**AVIS RELATIF À LA PROTECTION
CONTRE LES EVENTUELS EFFETS NOCIFS ET NUISANCES
PROVOQUÉS PAR LES RAYONNEMENTS NON IONISANTS
GÉNÉRÉS PAR DES ANTENNES ÉMETTRICES STATIONNAIRES**

Commune : WAVRE - Exploitant : CITYMESH

Référence exploitant : BW00011_A

Rapport n° 226 / 2025

Figure 1 : Vue en plan des lieux de séjour et des points de contrôle

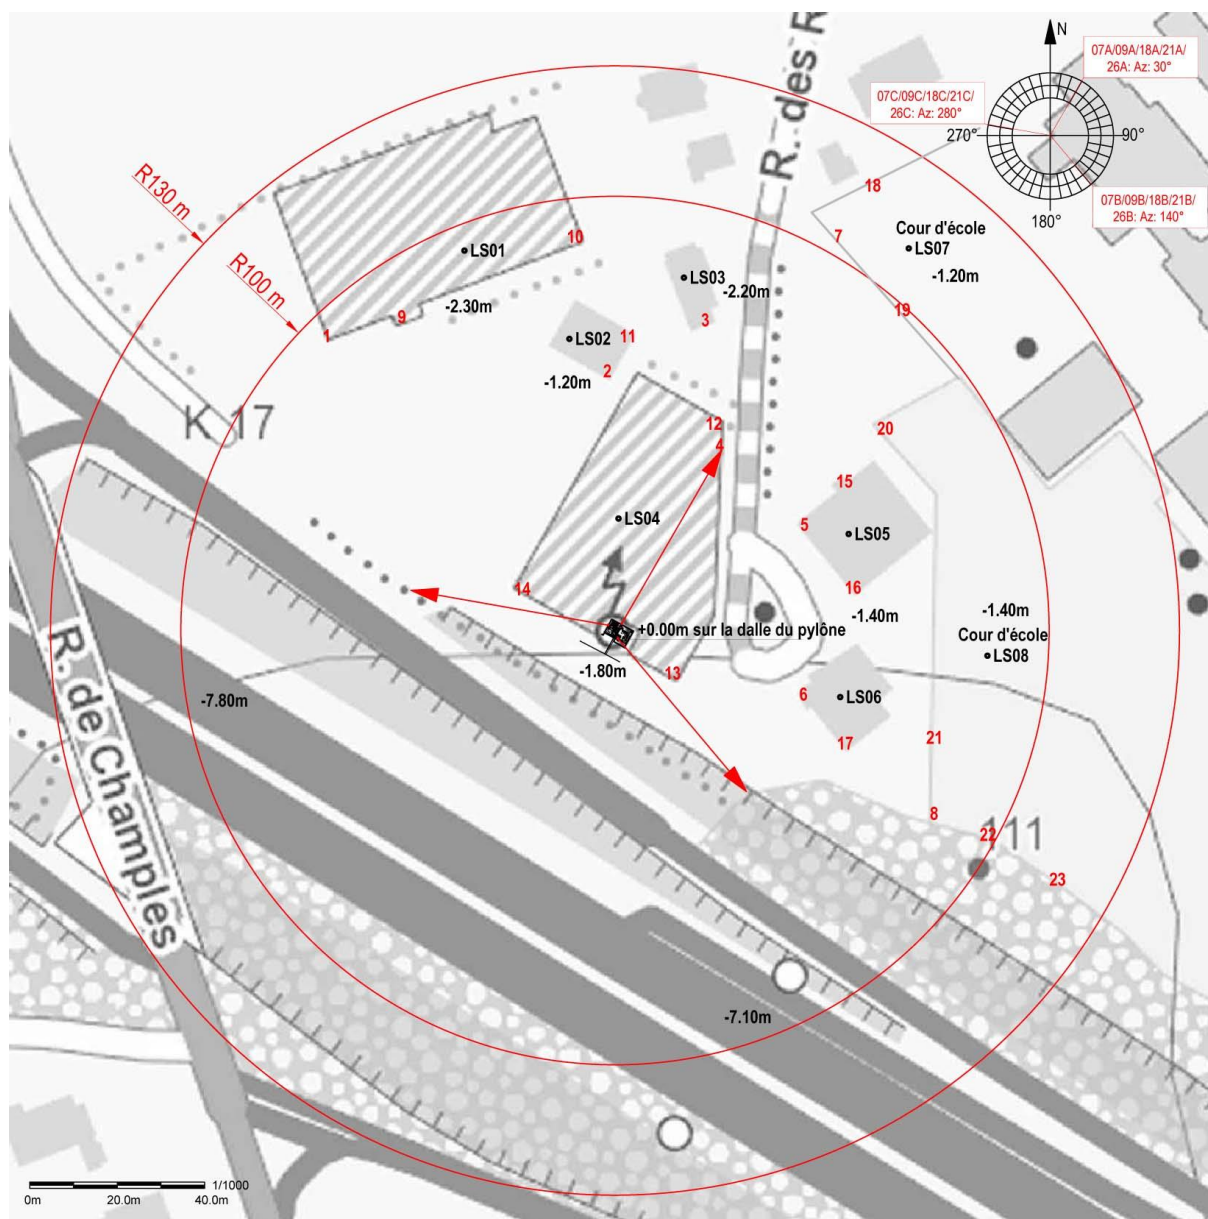
Les fréquences d'émission, la puissance rayonnée par chacune des antennes et leur gain permettent de déterminer le rayon de la zone à analyser. Tout dépassement de la limite par installation est exclu en dehors de cette zone. Le tableau 2 reprend les 35 LS² pour lesquels l'indice d'exposition est le plus élevé. Les différentes colonnes indiquent :

- le numéro du point de contrôle repris sur un des plans de la figure 1;
- le numéro du LS dans lequel se trouve le point de contrôle de la 1^{ère} colonne ;
- l'atténuation d'obstacle prise en compte pour le calcul de l'indice d'exposition dans le LS ;
- le résultat du calcul de l'indice d'exposition.

N° point de contrôle	LS	Atténuation (dB)	Indice d'exposition relatif à la limite par installation IE_i
7	LS07	0,0	0,869
19	LS07	0,0	0,862
8	LS08	0,0	0,788
20	LS08	0,0	0,752
3	LS03	3,0	0,714
18	LS07	0,0	0,666
22	LS08	0,0	0,648
21	LS08	0,0	0,514
23	LS08	0,0	0,492
15	LS05	3,0	0,421
1	LS01	3,0	0,294
9	LS01	3,0	0,266
10	LS01	3,0	0,254
11	LS02	3,0	0,230
16	LS05	3,0	0,194
5	LS05	3,0	0,164
17	LS06	3,0	0,162
2	LS02	3,0	0,126
12	LS04	3,0	0,115
13	LS04	3,0	0,089
4	LS04	3,0	0,079
14	LS04	3,0	0,070
6	LS06	3,0	0,034

En ce qui concerne les antennes de l'installation mentionnées dans le tableau 1, la distance maximale à laquelle la limite pourrait être atteinte, à l'extérieur, est égale à 103,1 m. S'il n'y a pas de LS à une distance inférieure, les antennes respectent forcément la limite d'immission.

Dans le cas des LS situés à l'intérieur des bâtiments, une atténuation d'obstacle est prise en compte et il en résulte que la distance maximale à laquelle la limite pourrait être atteinte se réduit à 73,0 m.

Les résultats de l'évaluation décrite au paragraphe 4 indiquent que les antennes émettrices stationnaires de l'installation faisant l'objet du présent avis ne produisent pas, dans un lieu de séjour, un rayonnement électromagnétique maximum supérieur aux limites fixées à l'article 4 du décret.

En conclusion, les antennes émettrices stationnaires faisant partie de l'installation référencée dans le paragraphe 2 et dont les caractéristiques techniques sont résumées dans le tableau 1 **respectent les limites d'immission** fixées à l'article 4 du décret du 8 décembre 2022 (M.B. du 16.12.2022) modifiant le décret du 3 avril 2009 relatif à la protection contre les éventuels effets nocifs et nuisances provoqués par les rayonnements non ionisants générés par des antennes émettrices stationnaires.
